PROJET GLOBAL CIGÉO - TRANCHE DE TRAVAUX DR0
DOSSIER D'ENQUÊTE PUBLIQUE UNIQUE

Avis émis sur le projet et réponse de l'Andra

ANNEXE –
MÉMOIRE EN RÉPONSE
À L'AVIS DE L'AUTORITÉ ENVIRONNEMENTALE

CG-01-D-NTE-AMOA-CM1-0100-23-0001/C

Figure 5 : carte de la zone d'influence potentielle des installations vis-à-vis des captages d'eau potable. Source mémoire en réponse.

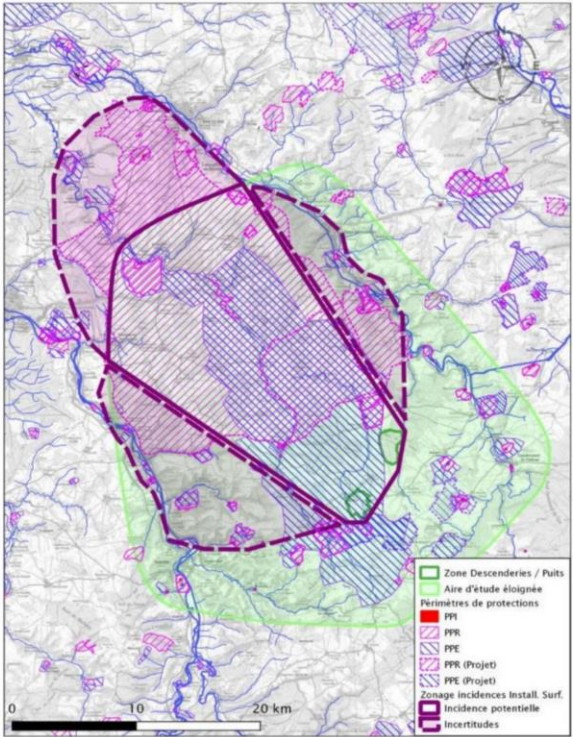
Recommandation 2021 : L'Ae recommande de produire la cartographie de l'aire potentielle d'influence des installations de surface et de la descenderie²⁰ sur les eaux souterraines.

La carte figure 5 est présente dans le mémoire en réponse mais n'a pas été retenue dans le chapitre sur l'état initial de l'étude d'impact. Ce dernier a cependant été modifié afin de fournir les explications nécessaires à la compréhension du fonctionnement des nappes sous l'influence des puits et de la descenderie.

Figure 6 : carte des variantes de la déviation de la D60/960. Source dossier.

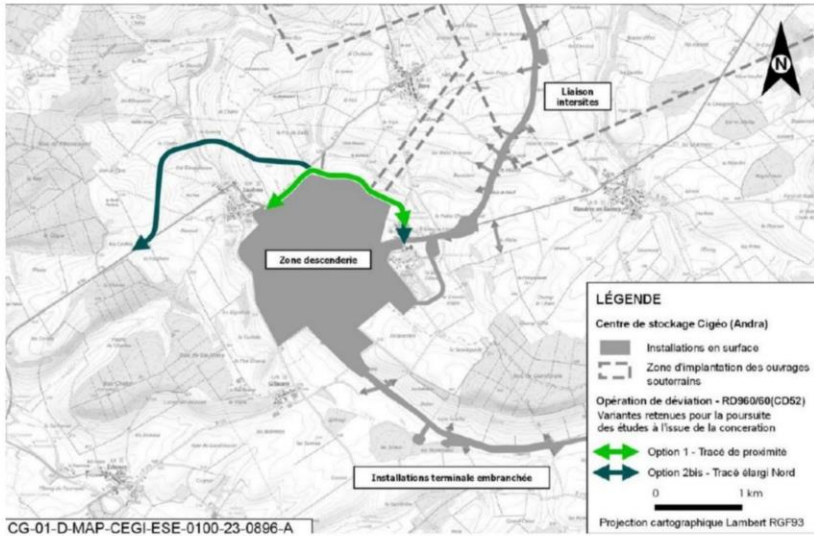
Recommandation 2021 : L'Ae recommande d'approfondir les possibilités de tracés pour la déviation de la route départementale 60/960, les canalisations d'adduction d'eau et le poste de transformation électrique du futur site afin de prendre en compte à un niveau approprié les enjeux relatifs aux zones humides et aux corridors de biodiversité dans le choix de la solution retenue pour l'implantation des installations de surface du centre de stockage.

Le choix du tracé de la déviation de la route D60/960 a été arrêté après une concertation avec les élus, les agriculteurs et le public conduite par le conseil départemental du 31 janvier 2022 au 11 mars 2022. Il s'agit du tracé 2bis qui mixe l'option 1 au nord avec l'option 2 (cf. Figure 6). Les inventaires écologiques sont en cours afin de préciser l'état initial, évaluer les incidences et définir les mesures ERC.

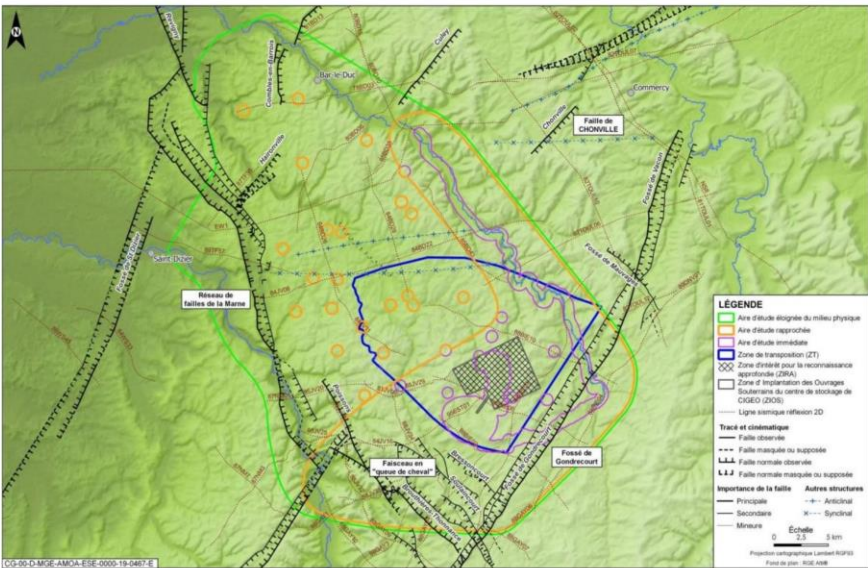
- mieux caractériser le fonctionnement et la dynamique du fossé de Gondrecourt afin d'étayer la justification du lieu d'implantation des ouvrages souterrains,
- démontrer que le caractère asismique de la couche géologique de la zone d'implantation des ouvrages reste avéré à l'aune des nouveaux éclairages sur la sismicité en France à la suite du séisme du Teil en 2019.

L'avis 2024-00051 de l'IRSN, déjà cité, ne mentionne pas le fossé de Gondrecourt mais souligne la présence de failles d'orientation nord-sud, non représentées sur la figure 7, au nord des quartiers de stockage des colis HA et recommande de mettre en œuvre un programme de reconnaissance de ces structures avant creusement des galeries.

Le mémoire en réponse a repris sur ce sujet le texte de l'évaluation environnementale sans apporter de complément. La carte du contexte tectonique local présenté sur la figure 7 illustre les raisons qui ont conduit l'Ae a demander des précisions, le site se situant à proximité (1 à 3 km) du fossé de Gondrecourt alors même que des implantations quelques kilomètres plus au nord se situeraient dans une zone sans aucune faille connue ou suspectée.

Figure 10 : carte de dispersion du tritium autour de la cheminée de la zone des puits. Source : dossier.

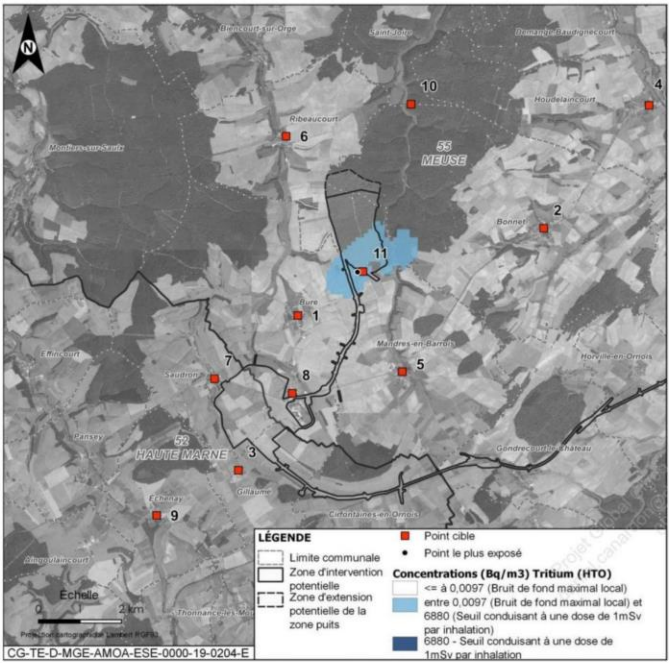
Les cartes ne comportent pas de représentation graduée des concentrations, celles concernant le krypton 85 et le carbone 14 ne sont pas mises à disposition du public. De plus, compte tenu de la proximité des villages et de la descenderie, bien que les émissions soient significativement plus faibles, il importe de modéliser également le panache de la cheminée de la descenderie et de le superposer au panache de la cheminée de la zone des puits.

Figure 13 : doses maximales reçues en 24h en fonction de la distance à la descenderie pour le scénario de chute d'un emballage ouvert. Source dossier.

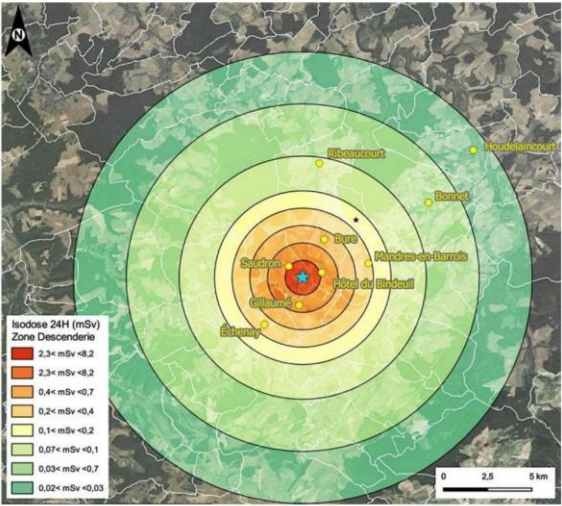
L'Ae recommande d'expliciter le choix d'une dose maximale de 10 mSv pendant 24h comme référence pour une situation accidentelle sans cause externe.
